U-40
 ひろばデッキデザインコンペ

S=1/100 (A3出力)
 質問No1,26,31回答添付図
 ひろばデッキ断面図

1 : 200
 質問No.5,24,29,31,34回答添付図
 3階平面図

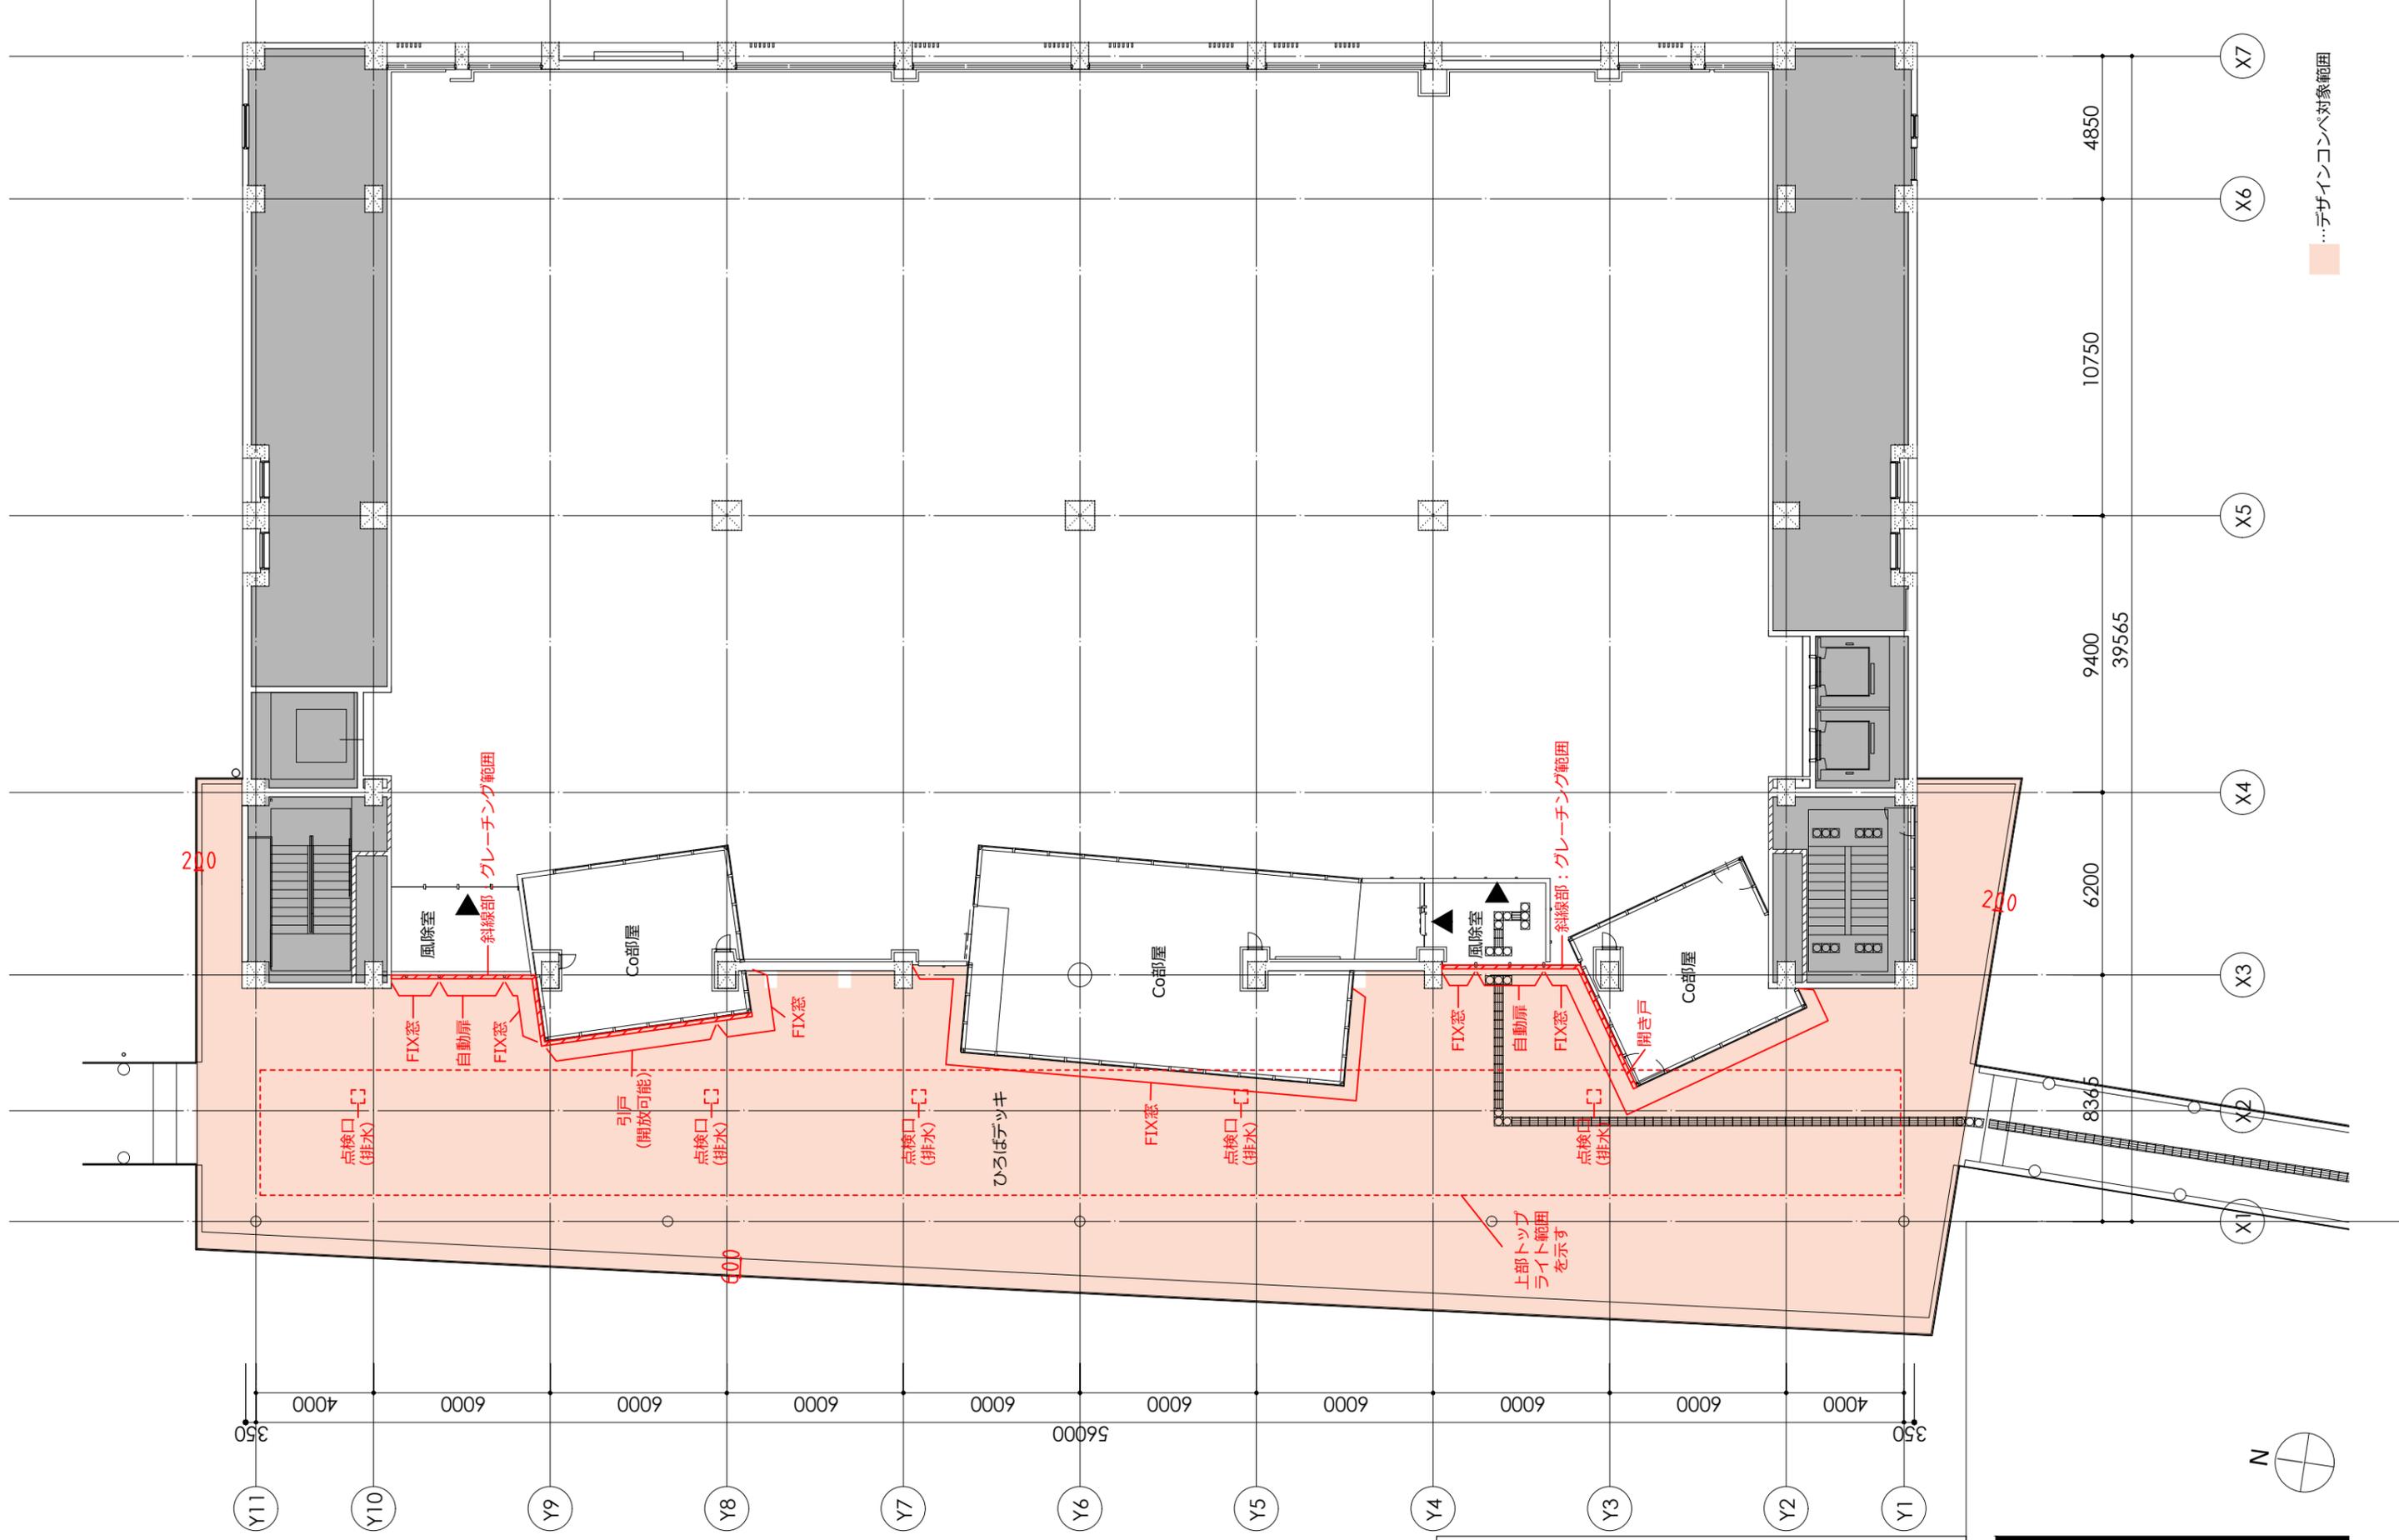
23	3	「Co部屋」の屋根上部は利用可能でしょうか？利用可能な場合、どの程度かご指示ください。(安全性を確保した上で人が上がる事も可能。植栽程度まで可能等。)	当該部は提案対象外とします。
24	3	ひろばデッキに面する建物本体の外壁のうち、「Co部屋」と「風除室」以外の部分はガラス張りではなく、壁(窓がなく、インフォメーションボードや展示壁等として利用が可能)と考えて良いでしょうか。	質問回答添付図「3階平面図」をご参照ください。ただし、現時点での計画で、今後変更の可能性があります。

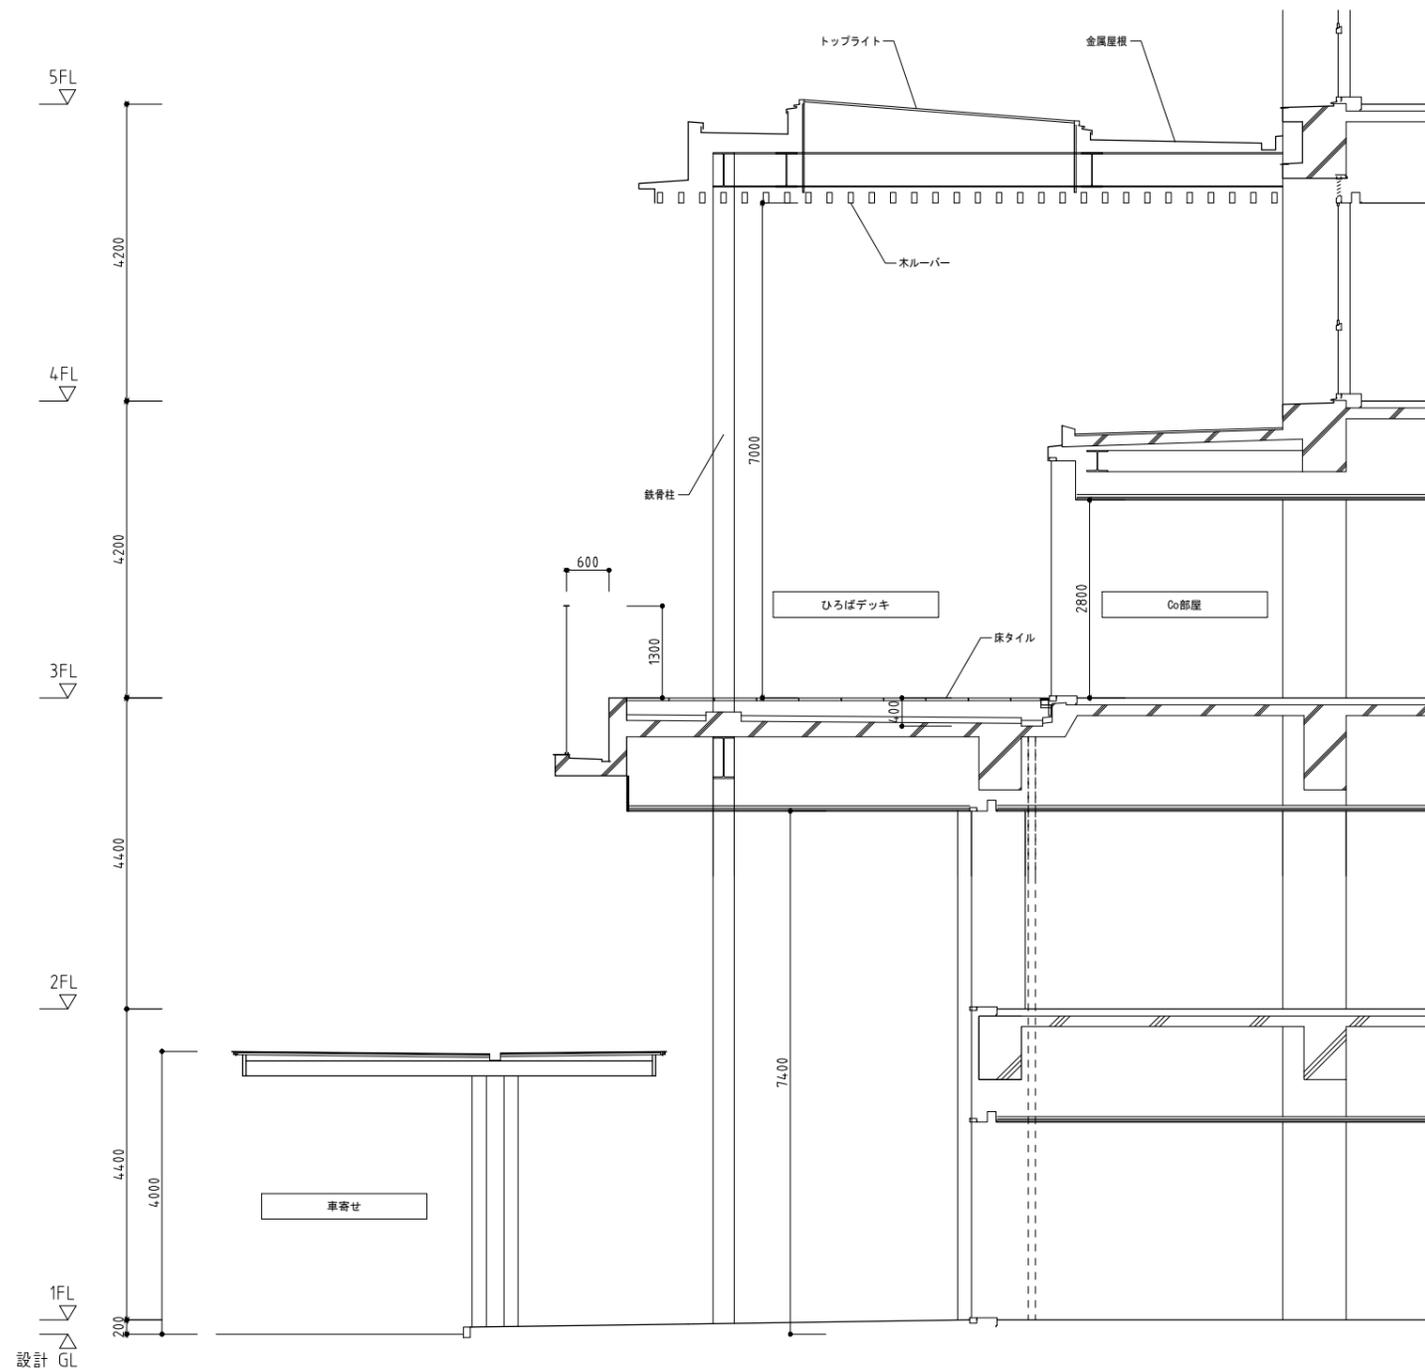
No	応募要領該当頁	ご質問内容	回答
1	2	デッキ下の車寄付ゾーンの上部の底はどのような断面なのか。	質問回答添付図「ひろばデッキ断面図」をご参照ください。ただし、現時点での計画で、今後変更の可能性があります。
2	2	デッキ北部の駐車場は南側商業施設のためのものでもあるのか。(ショッピングカートがデッキを通過するのか)	ショッピングカートはデッキを通過します。
3	2	庁舎3Fの機能構成の詳細はどのようになっているのか。	窓口部門が入居する予定です。ひろばデッキ・Co部屋に隣接する部分は待合ロビーとなります。ただし、現時点での計画で、今後変更の可能性があります。
4	3	「ひろばデッキ」の床材は提案してもよろしいでしょうか。ご指定があればご教示ください。	提案可能です。
5	3	「Co部屋」の建具は開放可能な仕様でしょうか。	質問回答添付図「3階平面図」をご参照ください。ただし、現時点での計画で、今後変更の可能性があります。
6	3	「ひろばデッキ」内に、喫煙場所など設置する予定はありますでしょうか。	ありません。喫煙場所は設けないものとしてください。
7	3	「ひろばデッキ」内に、カフェなどの簡易な店舗等は設置可でしょうか。	営業を行うような機能は設置できません。
8	3	「ひろばデッキ」内に、マルシェ等のイベントは想定されていますでしょうか。	現時点では運用に関する想定はございません。
9	3	「ひろばデッキ」内に、水盤など水に関わる提案を含めてもよろしいでしょうか。	植栽の維持管理用に水は使用しますが、水盤などの修景に関わる水の使用は行わないものとして提案してください。
10	3	多目的スペース(Co部屋)とデッキで連動したイベントを想定しているのか。	現時点ではイベントの想定はありませんが、多目的スペース(Co部屋)とひろばデッキでの活動は相互に関連すると考えています。
11	3	「南北の連絡ブリッジを直線状に結ぶ歩行ルートを確認」とは、デッキ中央に軸状に歩行ルートを取らなければならないという意味合いなのか。	お見込みの通りです。
12	3	デッキの床タイルは別の仕上でも可能か。また掘り下げるなどのレベル操作は可能なのか。	デッキの床材については提案可能です。ひろばデッキ断面図の構造体位置を変更しない範囲でのレベル操作は可能です。

No	応募要領該当頁	ご質問内容	回答
25	3	安全性を確保した上で、天井高さを利用したロフト空間をつくる事は可能でしょうか。	居室と判断されるようなロフト空間は設けることができません。
26	3	配置図に記載されている、ひろばデッキ西側下部の車寄せの底とデッキとの高さ関係を教えてください。	質問回答添付図「ひろばデッキ断面図」をご参照ください。 ただし、現時点での計画で、今後変更の可能性があります。
27	3	植物の水やりのための水栓、およびデッキの排水の位置を教えてください。	植物の水やりのための水栓の位置は設計に応じて検討します。
28	3	公開プレゼンテーションに模型の持ち込みは可能でしょうか。	可能としますが、模型の制作を求めるものではありません。
29	提供資料	大屋根のトップライトの位置	質問回答添付図「3階平面図」をご参照ください。 ただし、現時点での計画であり、変更の可能性があります。
30	提供資料	デッキ舗装はタイル舗装のみなのか	質疑No4をご参照ください。
31	提供資料	デッキ端部から手すりまでの隙間	質問回答添付図「3階平面図、ひろばデッキ断面図」をご参照ください。 ただし、現時点での計画で、今後変更の可能性があります。
32	提供資料	各Co部屋の天井高はすべて提供資料の断面図と同じなのか。	基本的には同一です。ただし、南側の一室は、一部二層吹抜けとなっています。 ただし、現時点での計画で、今後変更の可能性があります。
33	提供資料	デッキの柱はもう図面上の位置で固定なのか。	現時点での計画であり、変更の可能性があります。
34	提供資料	各Co部屋の出入口以外の開口部の種類は何なのか。 (Fix窓or引き違い窓等可動性のあるもの?)	質問回答添付図「3階平面図」をご参照ください。 ただし、現時点での計画で、今後変更の可能性があります。
35	提供資料	デッキ上部に大面積のトップライトを設けているのは庁舎西側からあまり採光できないという理由からのなのか。	お見込みの通りです。ひろばデッキの採光確保の目的もあります。
36	提供資料	トップライトのガラスの透明度、種類(網入etc...)は何なのか。	透明ガラスを予定しています。ただし、強化・合わせ・網入りの別は現在検討中です。
